CONSTANCIA DE RECORRIDO E INSPECCIÓN PREVIO A FIRMA AL ACTA RECEPCIÓN DEFINITIVA

Contrato Nro. 001-AZMS-2022
Procedimiento Nro. MCO-AZC-01-2022

MCO-AZC-003-2022

MCO-AZC-004-2022

CONSTRUCCION ESCALINATA PASAJE CANCHAGUA, TRAMO CALLE ANTONIO VILLAVICENCIO Y PABLO GUTIERREZ, BARRIO MIRAFLORES ALTO, SECTOR SAN JUAN

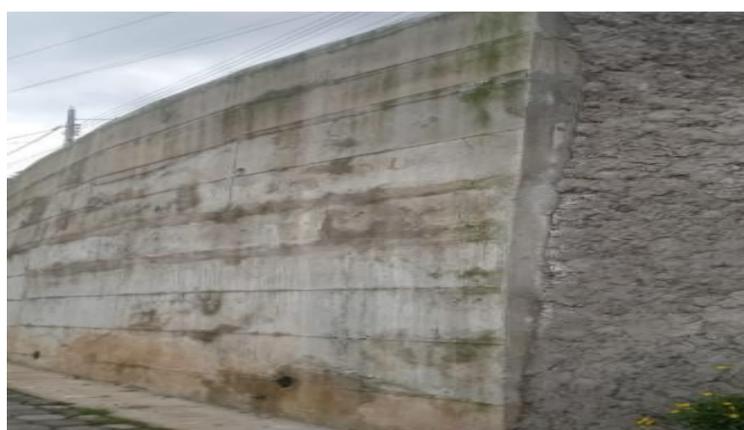
Se debe subsanar fisuras en los gradas, limpieza de la escalinata y pintura.

READOQUINADO PASAJE MANUEL J. CALLE, BARRIO LA LOMA GRANDE, SECTOR CENTRO HISTORICO

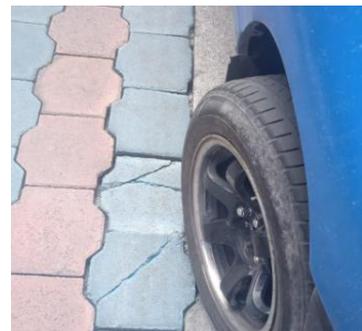
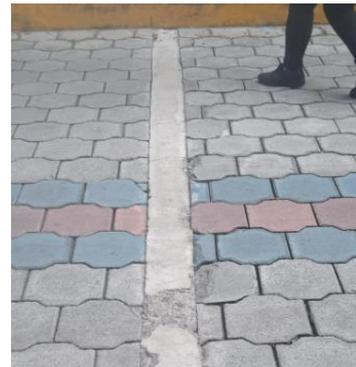
Hay adoquines rotos y una berma esta con fisuras

REHABILITACIÓN DE LA CALLE BARAHONA, BARRIO CENTRO HISTÓRICO, PARROQUIA CENTRO HISTÓRICO

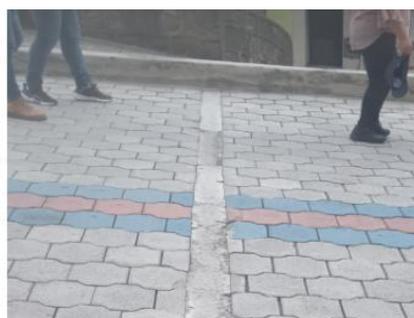
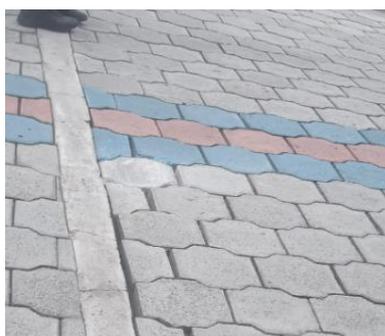
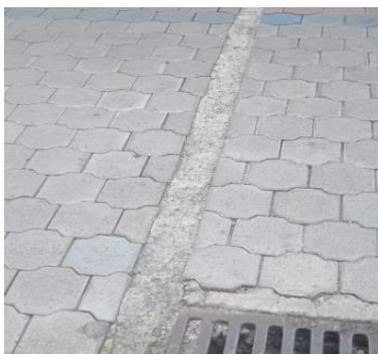
Cambiar adoquín roto, reparación de berma, enlucido rejilla y colocar sumidero
